BMW C600S リコール情報

(2013年2月6日)

届出番号	外-1905	届出日	2013/2/6
不具合の部位(部品名)	ボディ装備品(サイドパネル)		
基準不適合状態にあると認める構造、装置又は性能の状況及びその原因	フロントサイドパネルにおいて、固定しているスナップロックの硬度が不適切なため、高速走行時(>160 km/h)に緩むことがある。そのため、そのままの状態で行走を続けると、サイドパネルが脱落するおそれがある。		
改善措置の内容	全車両、左右のスナップロックを対策品へ交換する。

改善箇所

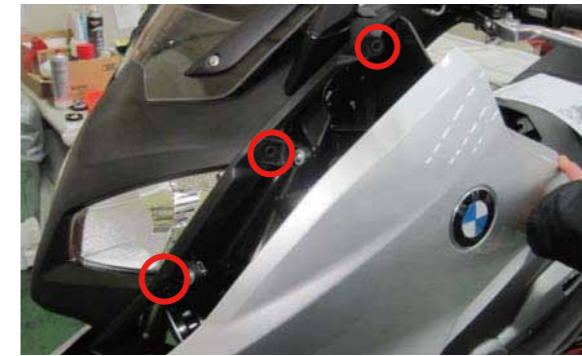
写真は対策対象部品装着車

スナップロック

白が対策品
